Dílo:	MSB - DOSTAVBA HLAVNÍ BUDOVOVY
Smlouva o dílo:	č. E9/2018 z 21.3.2018 +D1 z 23.3.2018 +D2 z 26.6.2018 +D3 z 24.1.2019 +D4 z 31.7.2019 +D5 z 22.11.2019 +D6 z 13.12.2019
Reg.č. stavby:	134V112000370
Objekt:	Dostavba k hlavní budově muzea, U Muzea 398/4, Jablonec nad Nisou, SO-01, SO-02
Objednatel:	Muzeum skla a bižuterie v Jablonci nad Nisou se sídlem: U Muzea 398/4, Jablonec nad Nisou IČ: 00079481
Zhotovitel:	Energie - stavební a báňská a.s. se sídlem: Vašíčkova 3081, 272 04 Kladno IČ: 45146802
Název změnového listu: Změny v objektech SO-01 a SO-02	
Popis změny	Změnu vyvolal: Objednatel a zhotovitel
	Popis změny: Změny vzniklé v průběhu realizace stavby nepředvídatelnými okolnostmi a dodatečnými pracemi, vyvolanými skutečným stavem na stavbě.
	Zdůvodnění nezbytnosti změny: - úprava barvy rozvaděčů k podlahovému vytápění je nezbytná kvůli barevnému sjednocení s okolními stěnami - přidané položky týkající se vybavení dveří s požární odolností (3Po) je nutné doplnit z důvodu správné funkčnosti těchto dveří do technické místnosti (specifikace chybí v původní PD) - položky týkající se silnoproudé instalace jsou doplněny, protože chybí ve výkazu výměr a jsou nezbytné pro zdárné doko

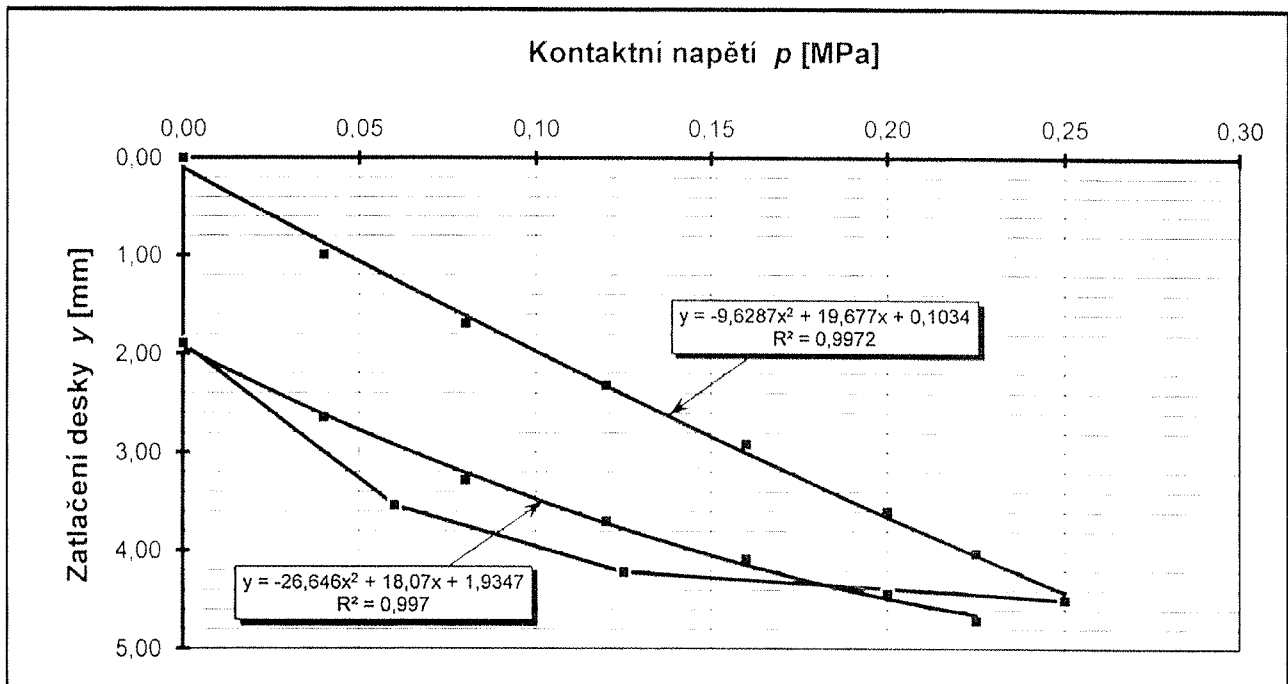
Provedl (a) dne:	22.1.2020 - p. [redacted]	Objekt:	Venkovní plocha zemní pláň
Poloměr desky r:	0,15 m	Popis zkuš. místa:	
Předtížení:	0,01 MPa	Poloha:	
Materiál:	písek hlinitý		
Poznámka:

Zjišťované a počítané veličiny		Zatěžovací cyklus	
označení	jednotka	první	druhý
p_{max}	MPa	0,250	0,225
a_1	mm.MPa ⁻¹	19,677	18,070
a_2	mm.MPa ⁻²	-9,629	-26,646
E_{def}	MPa	13,0	18,6
$E_{def,2}/E_{def,1}$	---	1,43

projekt

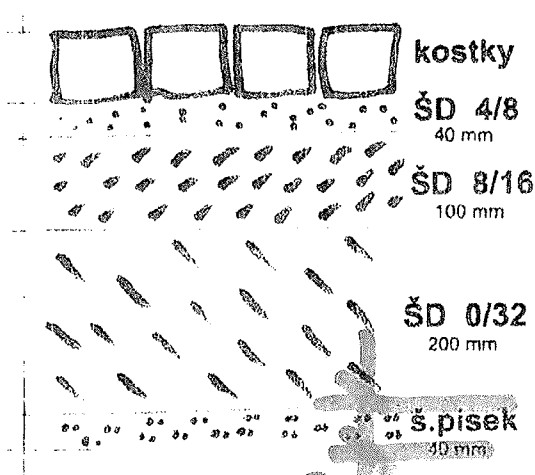
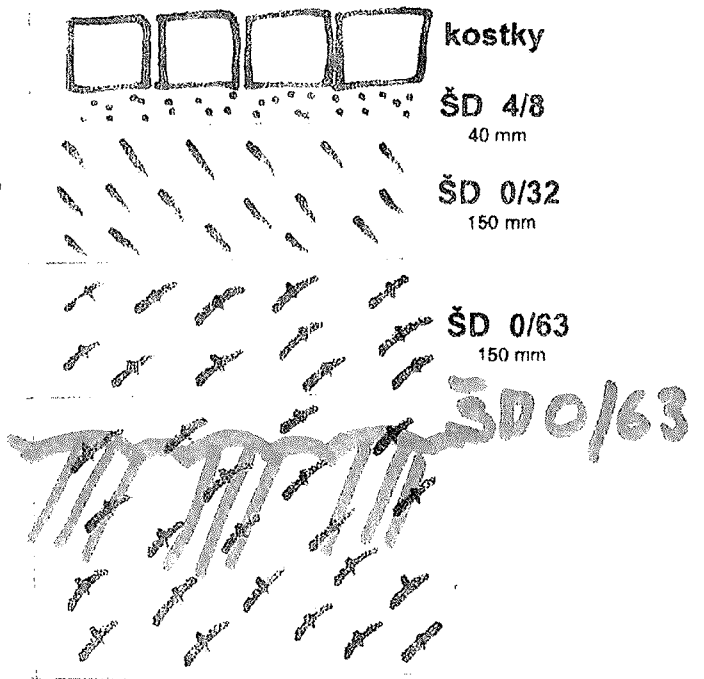
kostky 100/100/80
 ŠD 4/8 40 mm
 ŠD 8/16 100 mm
 ŠD 0/32 200 mm
 štěrkopisek 40 mm

podkladní hornina nevyhovuje
 provedena zkouška - změřeno

$$E_{def,2} = 18.6 \text{ MPa}$$

kostky 100/100/80
 ŠD 4/8 40 mm
 ŠD 0/32 150 mm
 ŠD 0/63 150 mm

40 mm PÍSKU NAHRADIT ŠD 0/63
 Z FRAKCI A TL. VRSTVY PLYNĚ,
 ŽE JE KUTNĚ PŘEHŘÁTŠI
 O 60 MM.
